東通原子力発電所1号炉審査資料	
資料番号	A1-CA-0088(改1)
提出年月日	2021年4月8日

# 東通原子力発電所 基準地震動の策定のうち 海洋プレート内地震の地震動評価について (コメント回答)

2021年4月8日  
東北電力株式会社

## 審査会合におけるコメント

### (4) 基本ケース及び不確かさの検討 ②二重深発地震上面の地震(東北)

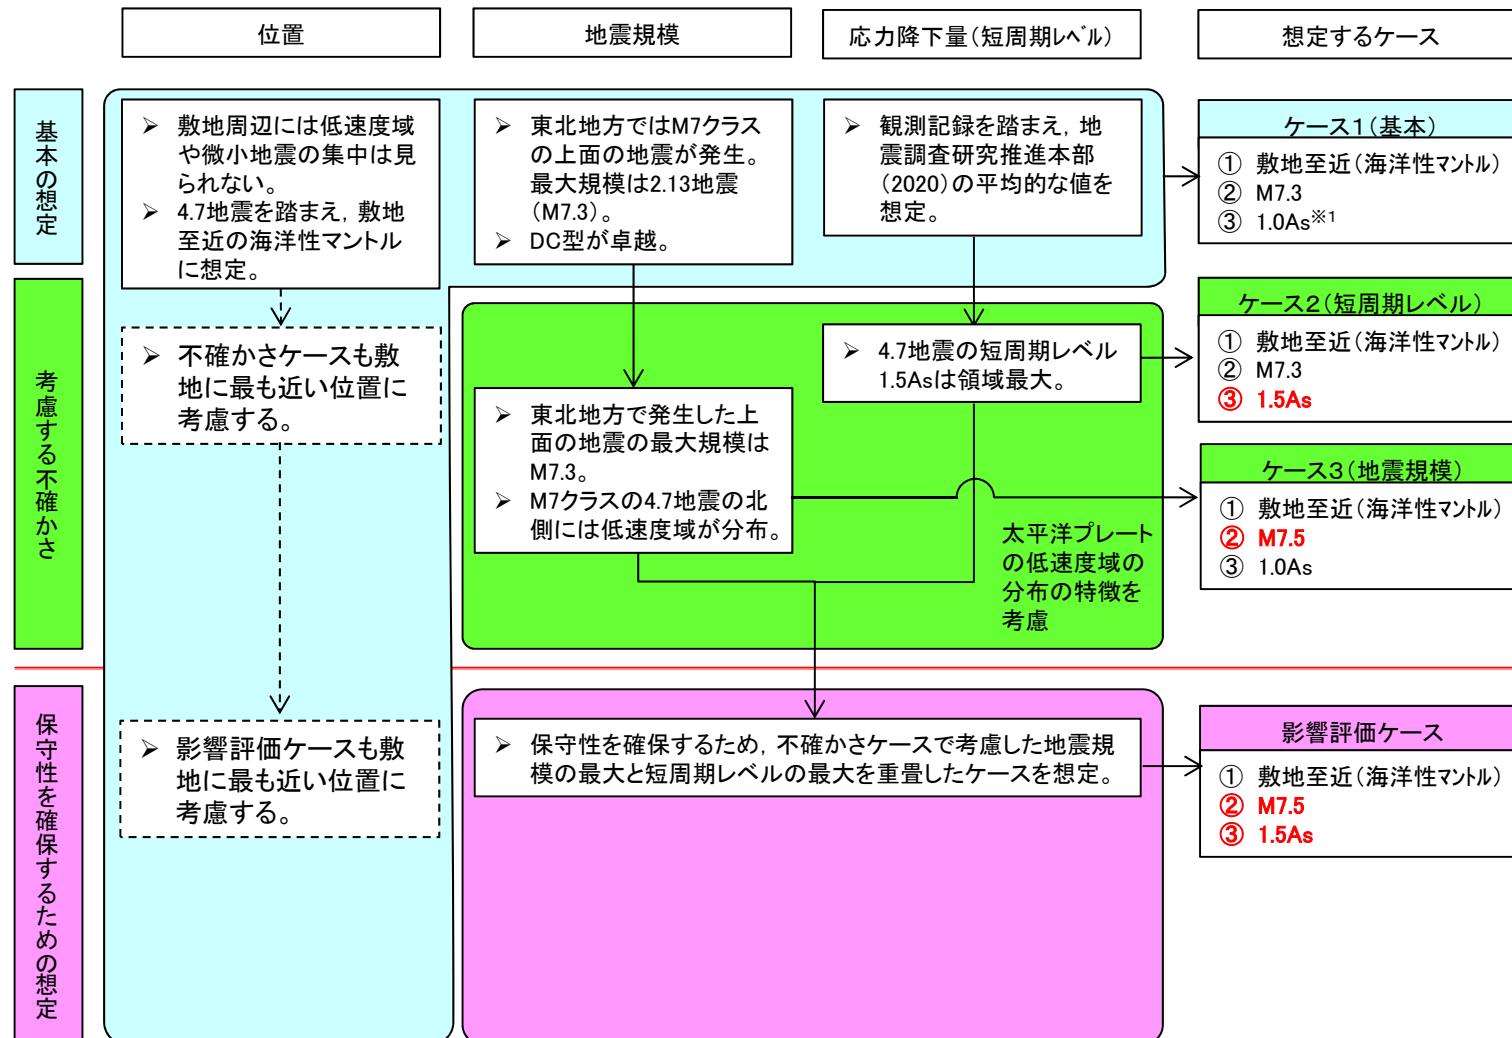
No.	コメント時期	コメント内容	今回ご説明資料の掲載箇所
S180	2020年10月23日 第913回審査会合	海洋プレート内地震の検討用地震の選定で6タイプの地震を検討しているが、検討条件・方法、不確かさの設定及びそれらの考え方について、検討フロー図等を用いて詳細に整理すること。	本資料 p.59～98, 101, 102
S181	2020年10月23日 第913回審査会合	海洋プレート内地震の検討用地震の選定で、断層モデルの平均応答スペクトル等を用いた検討を行っているが、その選定の考え方について、各地震の周期毎の大小関係も踏まえたうえで選定していることが分かるように記載すること。	本資料 p.99
S182	2020年10月23日 第913回審査会合	海洋プレート内地震の検討用地震の選定で、平均応答スペクトルによる検討を行っているが、相対的な関係を確認するため距離減衰式等による検討も行うこと。	本資料 p.99 補足説明資料 p.12～20
S183	2020年10月23日 第913回審査会合	海洋プレート内地震のうち、参考検討としている「SMGAが海洋プレート地殻に位置する地震」については、検討用地震の不確かさケースとして扱うことについて検討すること。	本資料 p.101～104, 107, 109, 110, 113, 114, 123～126
S184	2020年10月23日 第913回審査会合	海洋プレート内地震の応答スペクトルに基づく地震動評価における、Noda et al.(2002)の補正係数の検討では、大きな残差を示す地震も含まれていることから、採用した地震の適切性も検討したうえで補正係数の妥当性について説明すること。	補足説明資料 p.30
S189	2021年2月5日 第934回審査会合	検討用地震の断層モデルの地震動評価においては、加速度波形に加え、速度波形も示すこと。	本資料 p.117, 118, 121, 122, 125, 126

▶ 二重深発地震上面の地震(東北)[敷地下方DC型地震]の基本ケース及び考慮する不確かさ等の検討フローを以下に示す。
